ESTUDO DE INCIDÊNCIAS AMBIENTAIS DA  
CENTRAL SOLAR FOTOVOLTAICA DE VALPAÇOS

**Elementos Adicionais**

SimpleWatt, Lda.

Na sequência do processo de Avaliação de Incidências Ambientais da Central Fotovoltaica de Valpaços, apresentam-se as respostas ao pedido de elementos adicionais de acordo com o Documento recebido da CCDR Norte (Ref<sup>o</sup> OF\_DAA\_AXC\_16028/2018).

Estudo de Incidências Ambientais da Central Solar Fotovoltaica de Valpaços  
**Elementos Adicionais**  
 Figura 4 - Implantação do Projeto sobre Planta de Condicionantes do PDM de Valpaços

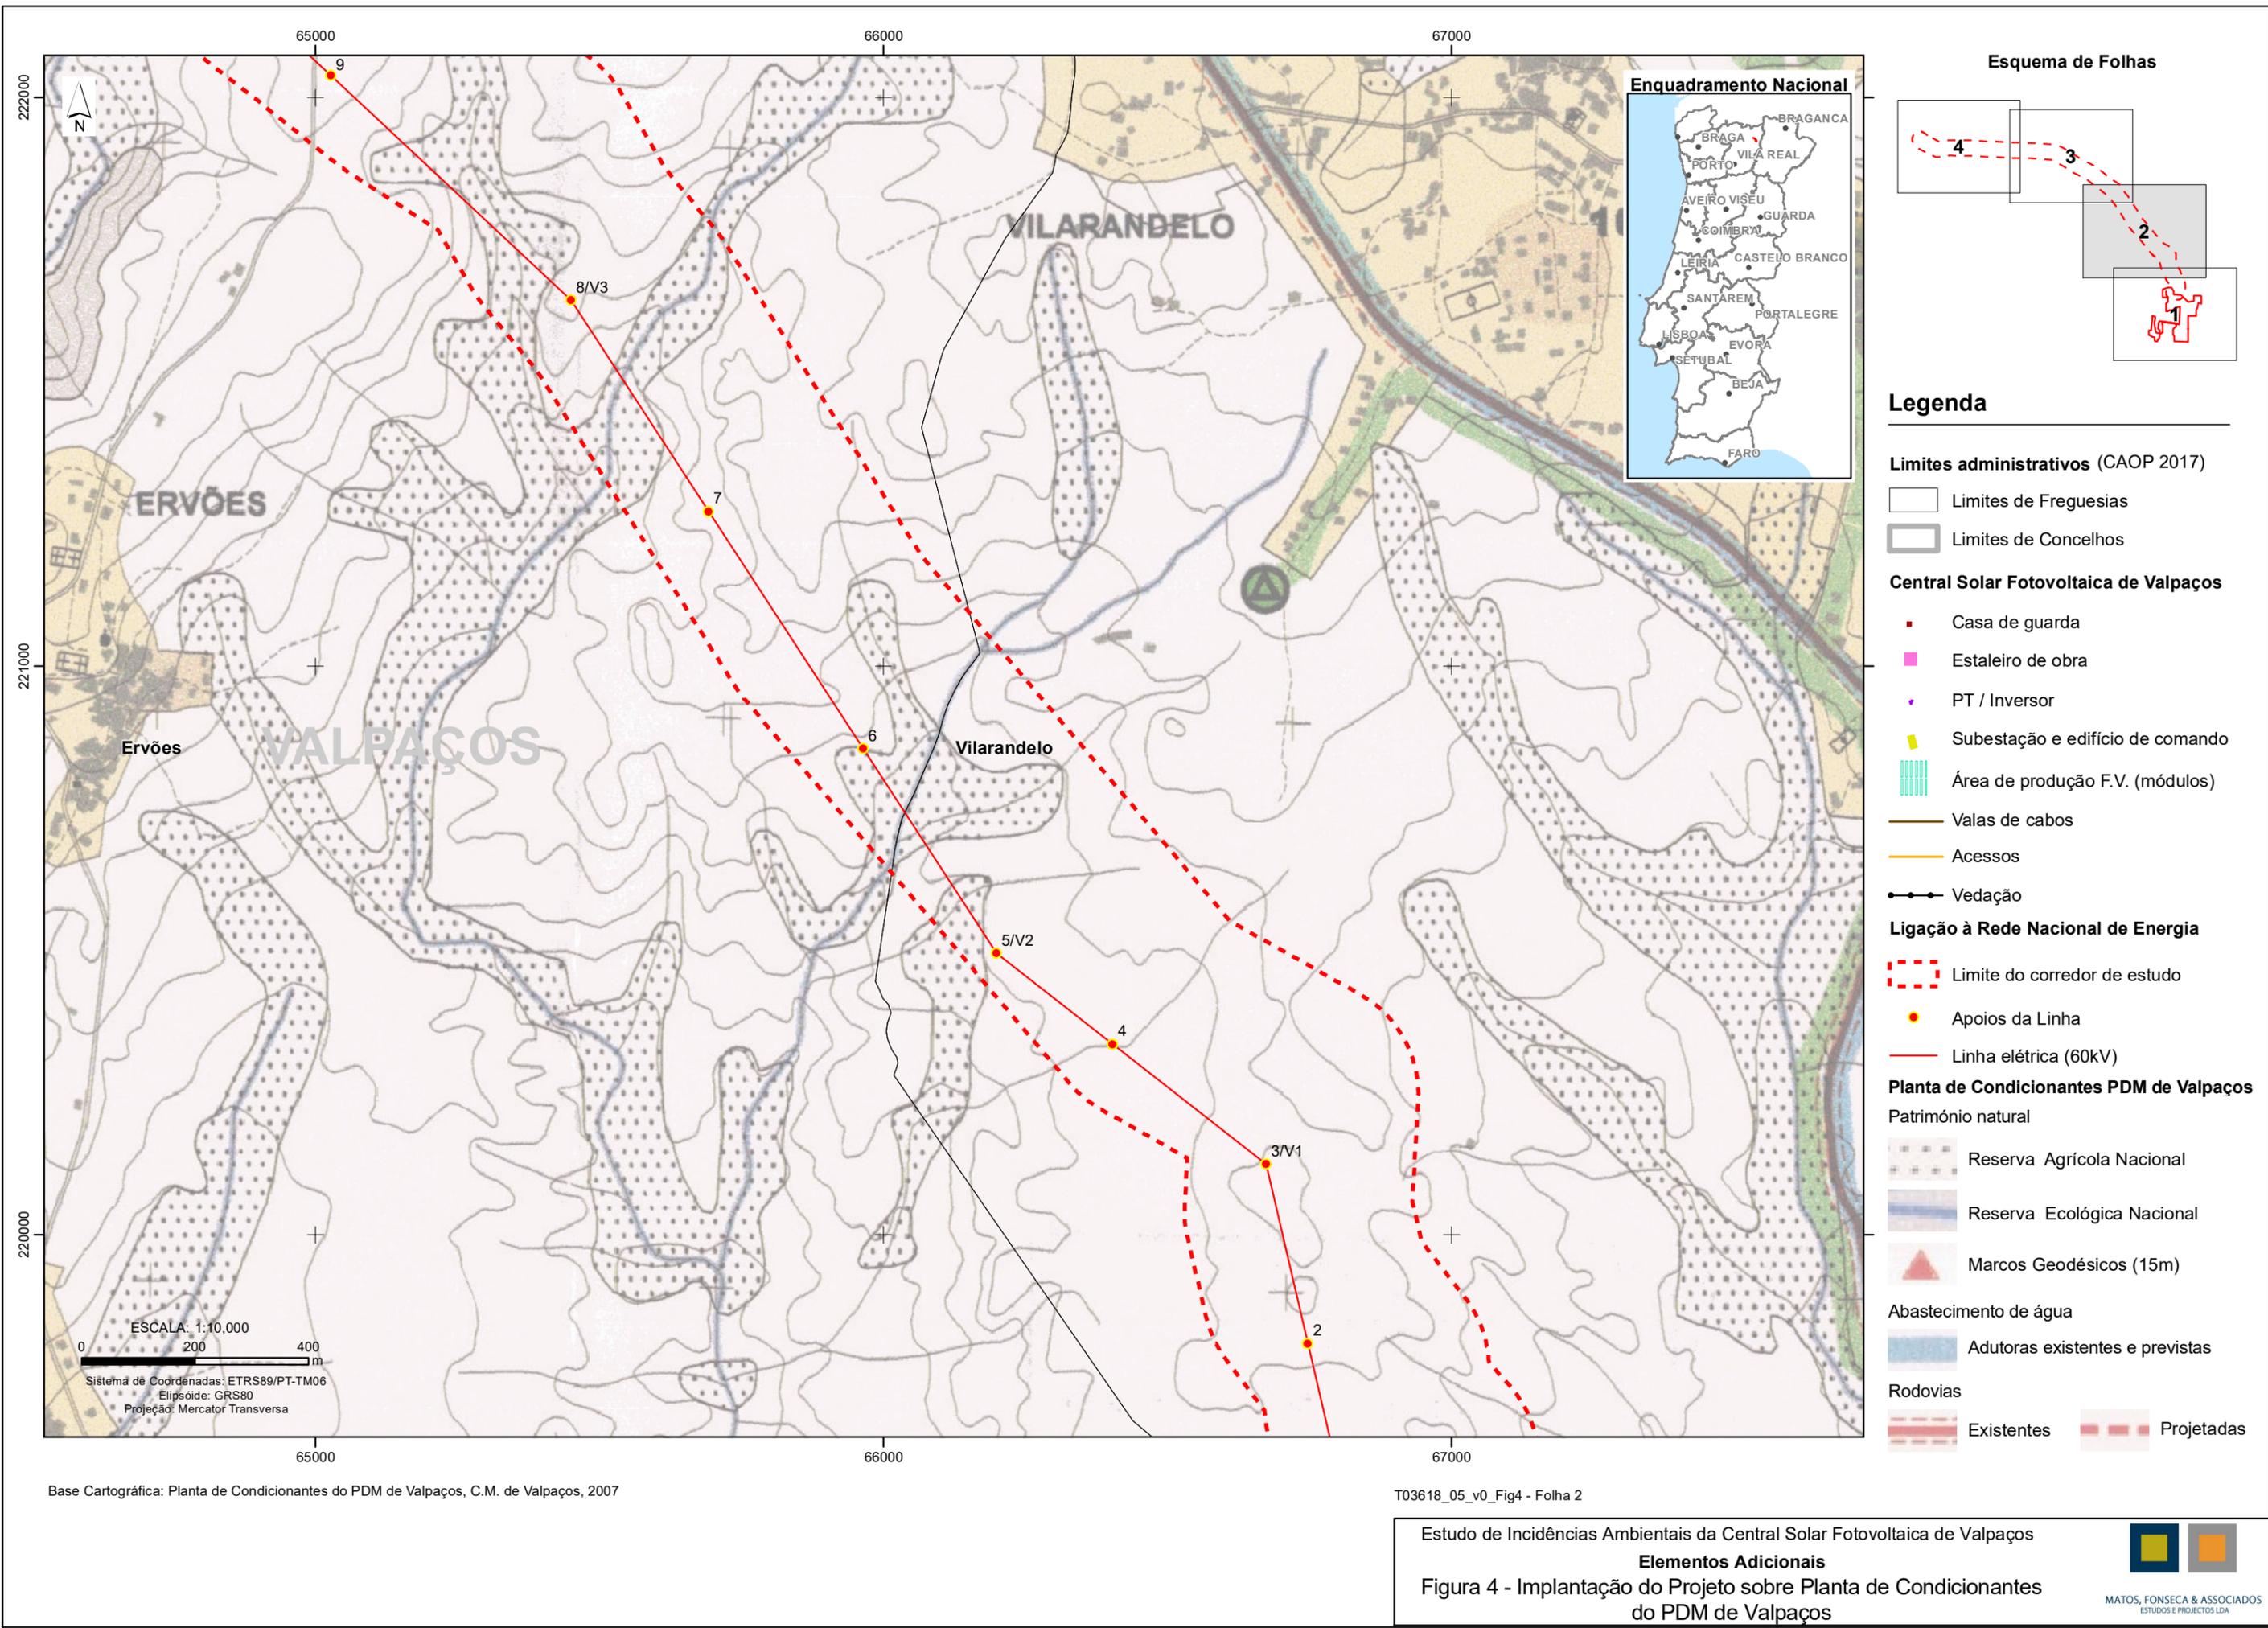
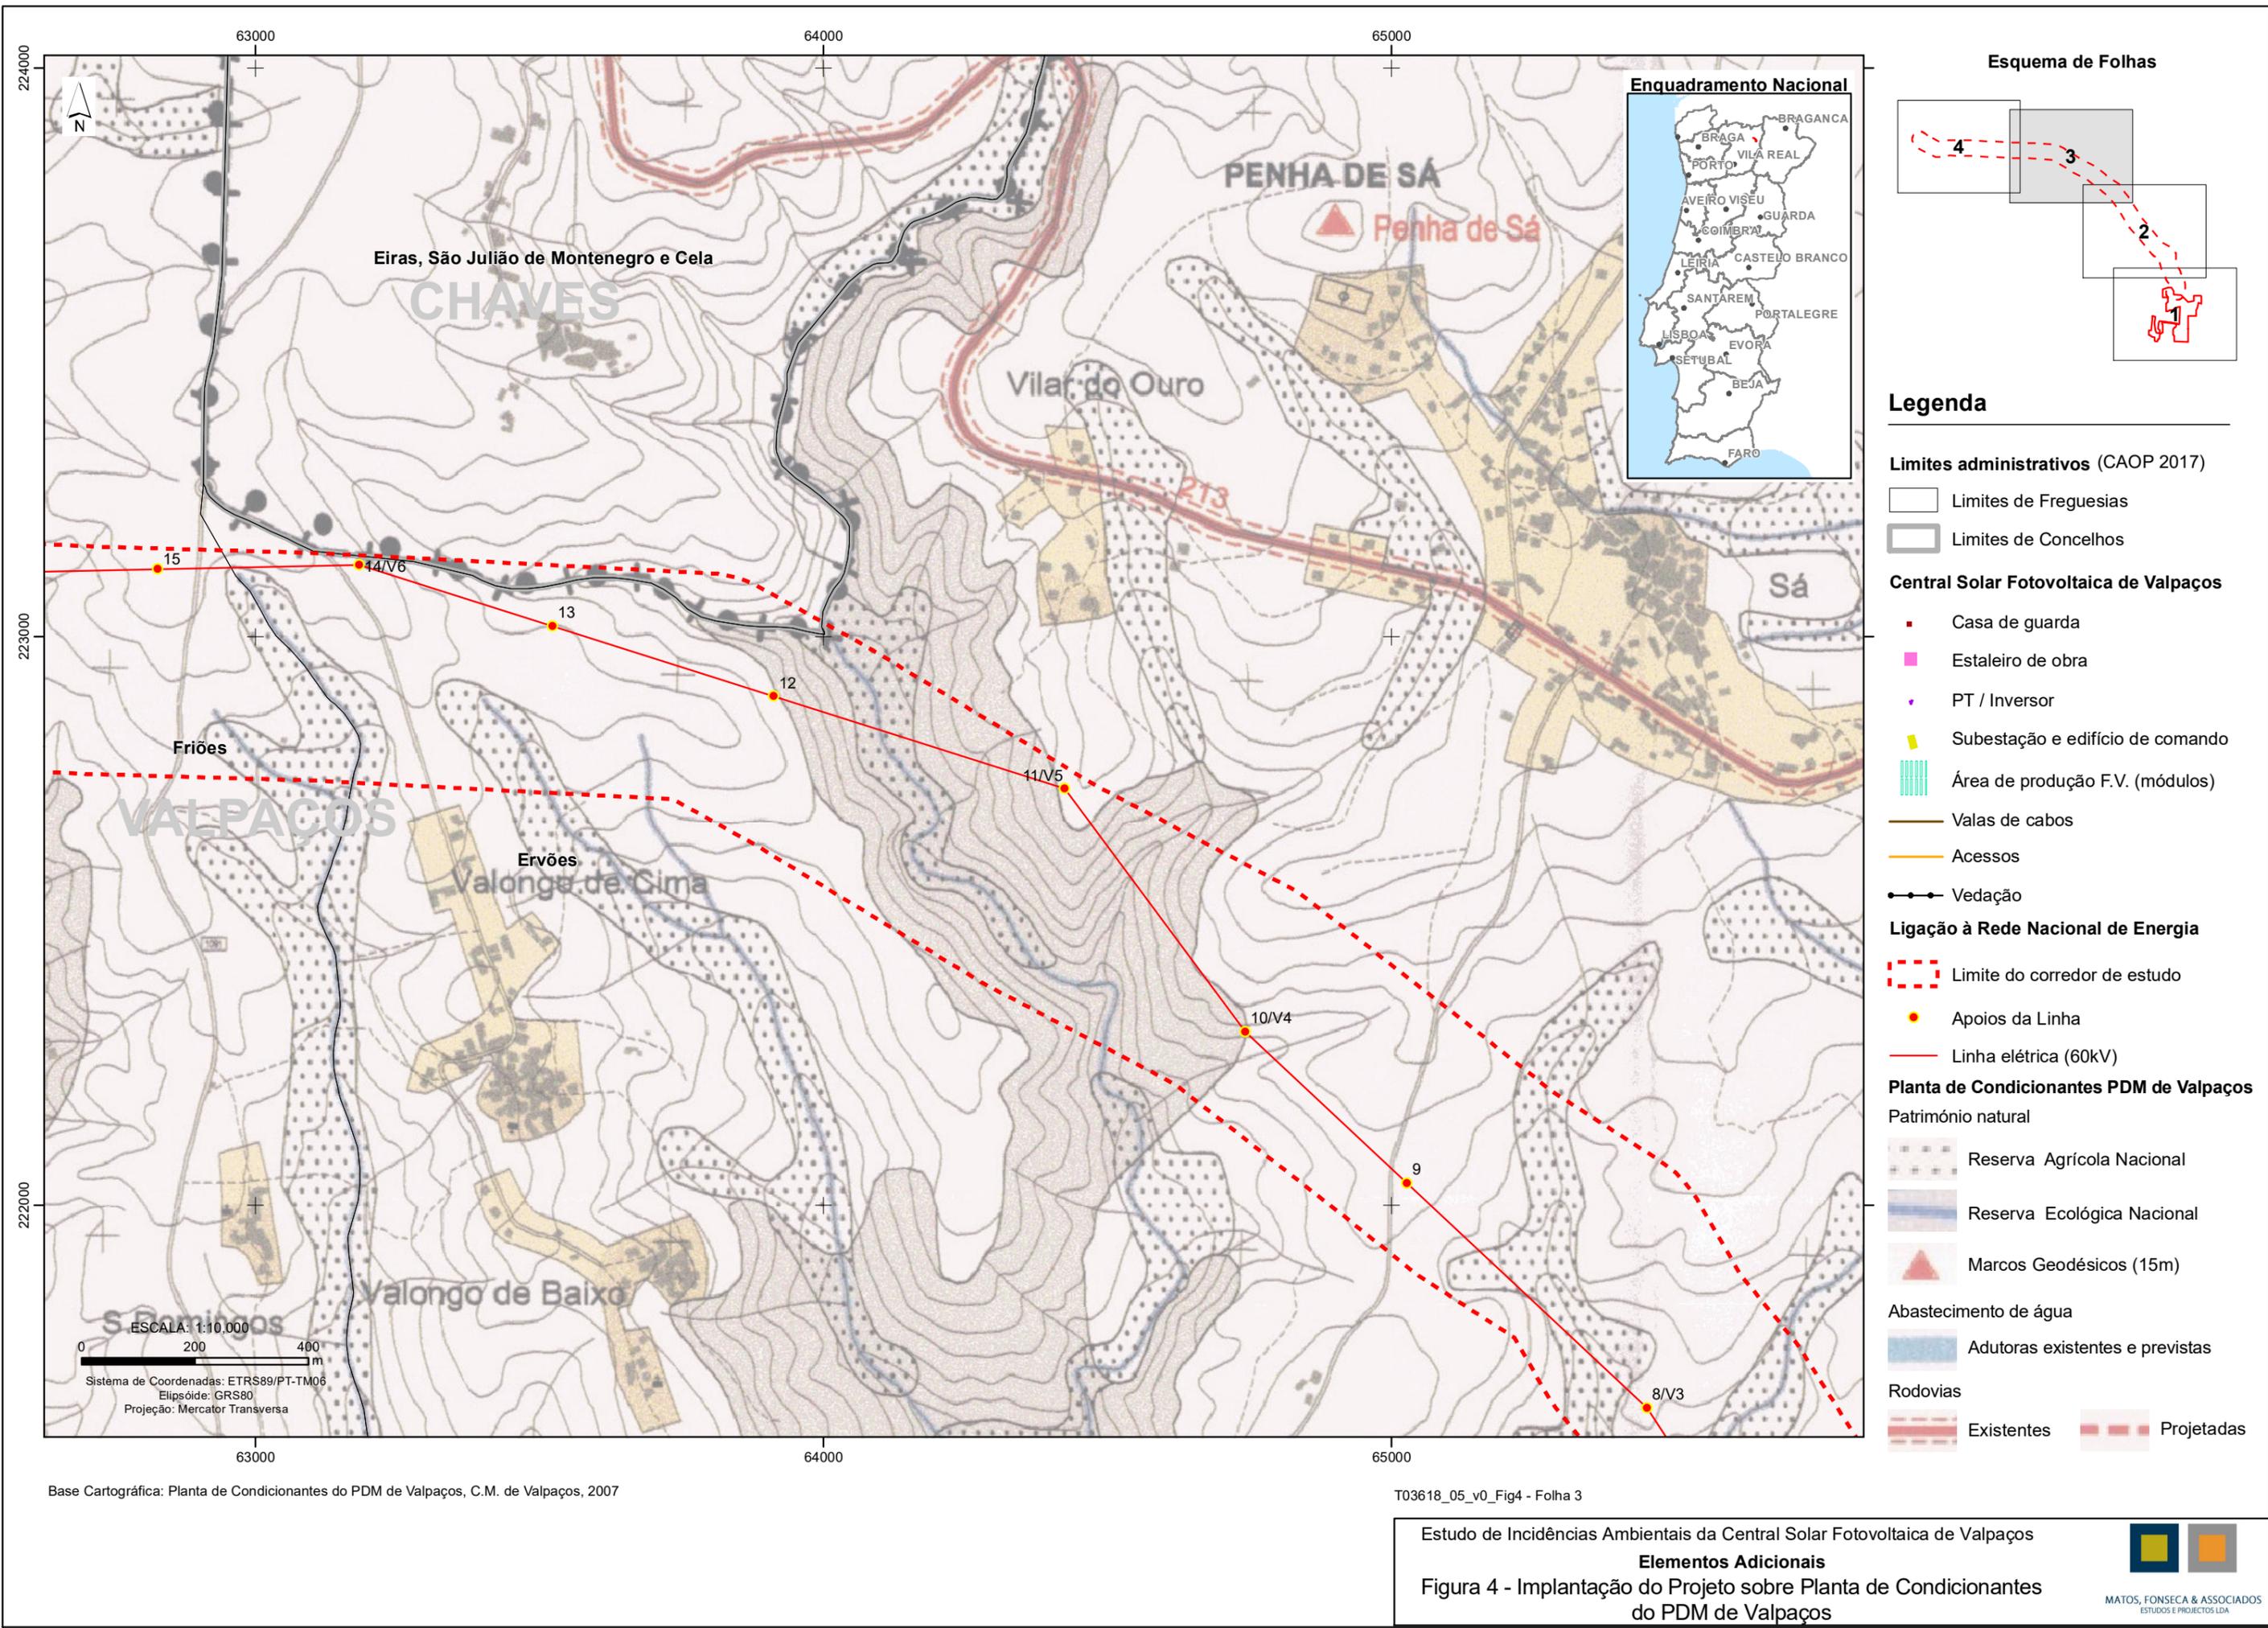
**Peças gráficas contendo a implantação do projeto, infraestruturas e projetos complementares (Linha e acessos) sobre as Cartas de Ordenamento, Condicionantes e Reserva Ecológica Nacional, à escala adequada, mínimo 1:10.000**

Na Figura 4 (Anexo 4) apresenta-se a implantação do Projeto, contemplando todas as infraestruturas, sobre extrato da Carta de Condicionantes do PDM de Valpaços.
